ASUNTO: CONCURSO DE OFERTAS No. CO-EPP-142-2025 - Aclaración 1

Por convenir a los intereses de EP PETROECUADOR y de conformidad con el numeral 3 "Preguntas y Aclaraciones" del Concurso de Ofertas CO-EPP-142-2025 para la prestación del "SERVICIO INTEGRADO DE INSTALACIÓN, OPERACIÓN, MANTENIMIENTO Y TRANSFERENCIA DE EQUIPOS DE GENERACIÓN ELÉCTRICA A CRUDO Y SUS AUXILIARES PARA UTILIZARSE EN CONONACO PERTENECIENTE AL ACTIVO AUCA OPERADO POR EP PETROECUADOR", agradeceré tomar en cuenta lo siguiente:

Figura No. 3.- Tie In de Agua para el Sistema Contra Incendio

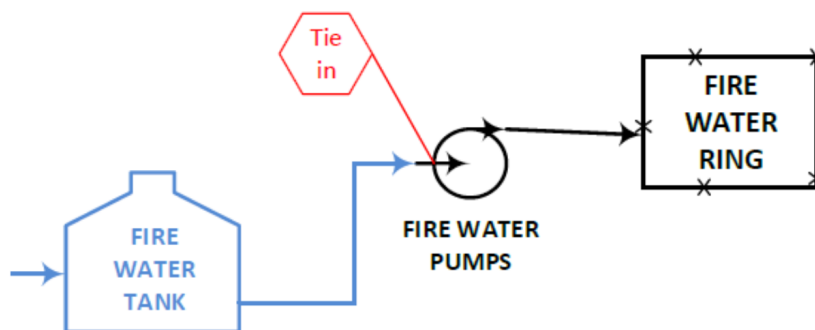
En el documento B61AU003C-SEN-CNO-10-LST-001-0, Lista de Tie-Ins, figura 3, pagina 4/4:

En la Figura No. 3 se indica el Tie de Agua para el Sistema Contra Incendio.

Favor queremos confirmar el tanque del SCI existente tiene capacidad suficiente para abastecer a las dos plantas de generación en caso de un incidente.

El tanque no es existente y debe ser dimensionado, el alcance del SCI es parte del BOP alcance de este proceso. Es responsabilidad de la CONTRATISTA el dimensionamiento, provisión, instalación y puesta en marcha de este tanque.
